川内原子力発電所1, 2号炉 運転期間延長認可申請に係るヒアリング  
コメント反映整理表<その他>

2023年3月6日 九州電力㈱

川内1, 2号炉—その他—3

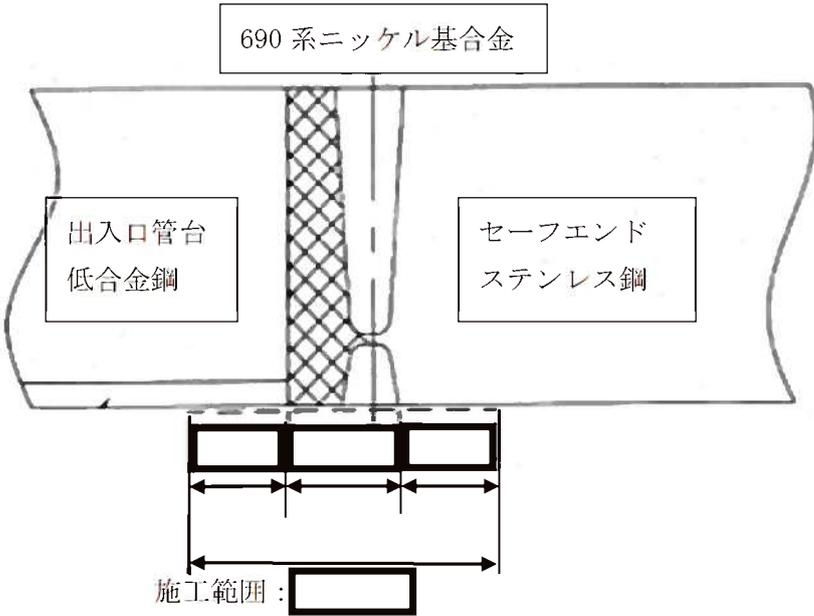
No	対象 号機	劣化事象	日付	資料名	該当 ページ	コメント内容	コメント対応	回答日	完了日
1	1/2号機	SCC	2月9日	共通事項 補足説明資料 配管 ステンレス鋼配管	6-1-13	仏国のPWRのステンレス鋼(SUS316系)配管でSCCが検出されているが、ステンレス鋼配管の内面SCCを△①としている理由を説明すること。	ステンレス鋼配管の溶接部については、応力腐食割れ性に優れたSUS316系を使用しており、溶接部を対象とした超音波探傷検査又は漏えい検査により機器の健全性を確認していることから、ステンレス鋼配管の内面SCCを△①としている。 一方、仏国のPWRのステンレス鋼(SUS316系)配管でSCCが検出された当該事象の発生時期は、2021年10月であり、現在、原因調査中との認識である。また、川内1, 2号炉の技術評価における国内外の運転経験及び最新知見の確認にあたっては、2020年3月までとしていることから確認対象とはしていなかった。 なお、当該事象に対しての当社としては、今後も引き続き注視し必要に応じて対応していく。	2023.3.3	
2	1/2号機	SCC	2月9日	共通事項 補足説明資料 容器 原子炉容器	6-1-9	600合金が使用されている箇所に対するSCC対策について説明すること。 (ヒアリングで確認済み)	600合金が使用されている箇所に対するSCC対策については、以下の補足説明資料に記載している。 【補足説明資料 1, 2号炉 共通事項 別紙8-5-5】 【補足説明資料 1, 2号炉 共通事項 別紙8-5-6】 なお、原子炉容器については、以下の補足説明資料にも記載している。 【補足説明資料 1, 2号炉 特別点検(原子炉容器) 添付資料3】	2023.3.3	
3	1/2号機	SCC	2月9日	共通事項 補足説明資料 熱交換器 容器 蒸気発生器 原子炉容器	6-1-6 6-1-9	冷却材出入口管台セーフエンドに超音波ショットピーニングを実施した範囲を説明すること。	回答資料 川内1, 2号炉-その他-3のとおり。	2023.3.3

<p>タイトル</p>	<p>冷却材出入口管台セーフエンドに超音波ショットピーニングを実施した範囲を説明すること。</p>
<p>説明</p>	<p>蒸気発生器出入口管台について応力腐食割れへの対策として、応力緩和を目的とした超音波ショットピーニングを実施している。施工範囲を以下に示す。</p>  <p>The diagram shows a cross-section of a tube sheet. At the top, a label '690系ニッケル基合金' (690 series nickel-based alloy) points to the upper part of the tube sheet. Below this, a vertical tube is shown. To the left of the tube, a label '出入口管台 低合金鋼' (Inlet/Outlet Tube Sheet Low Alloy Steel) points to the left side of the tube sheet. To the right, a label 'セーフエンド ステンレス鋼' (Safe End Stainless Steel) points to the right side. Below the tube sheet, a horizontal section shows the '施工範囲' (Construction Range) with arrows indicating the extent of the shot peening treatment.</p> <p>図 川内1/2号炉 蒸気発生器冷却材出入口管台の超音波ショットピーニングの施工範囲</p> <p>なお、原子炉容器入口管台についてはウォータージェットピーニングを行っており、出口管台については690系ニッケル基合金クラッド施工を行っている。詳細については補足説明資料 共通事項 8-5-5に記載している。</p> <p>□内は商業機密に係る事項であるため公開できません</p>
